行政院原子能委員會「核能四廠環境保護監督委員會」第十二次會議紀錄

(一)核四施工期間環境監測八十四年第一季季報(簡報略)

(二)核四溫排水管路規劃(簡報略)

修正核四廠冷卻水之排放方式建議案

附件一 台北縣八里污水排放管近海段(約1,300公尺以內)施工用臨時突堤照片

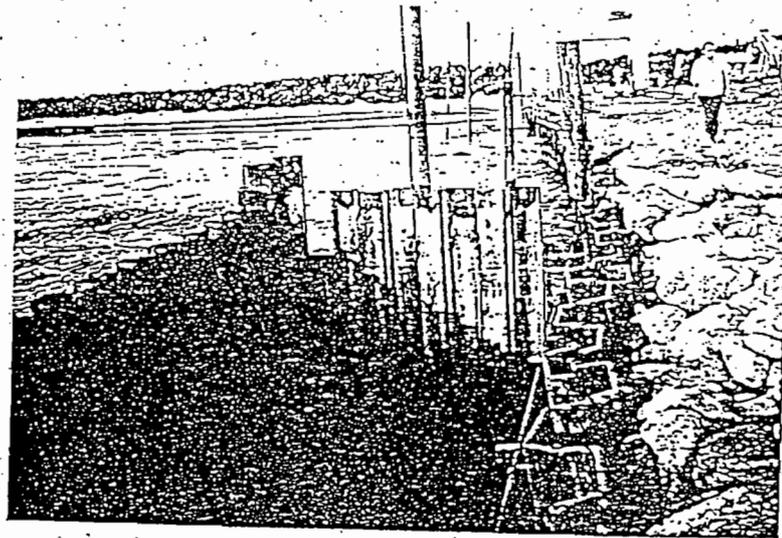
除通霄電廠之佈管施工尚未展開外，其餘二條污水排放管的近岸側(在八里為1,300公尺以內)均因水淺而採突堤方式施工，詳如附件一及附件二之照片。

言，其管徑更大且長度更短，因此很可能亦採突堤式施工方式。

仿效國外類似案例，改以隧道式取排水管之設計與施工，因核四廠廠區附近地質甚佳，適合採用隧道式取排水管之設計與施工，其施工較容易。且費用也不見得較目前方式高，台電公司至少應做分析比較。否則也請教台電公司是否有更佳之佈管方式可用在核四冷卻水管之施工，而不造成其兩側沙灘之流失後果。
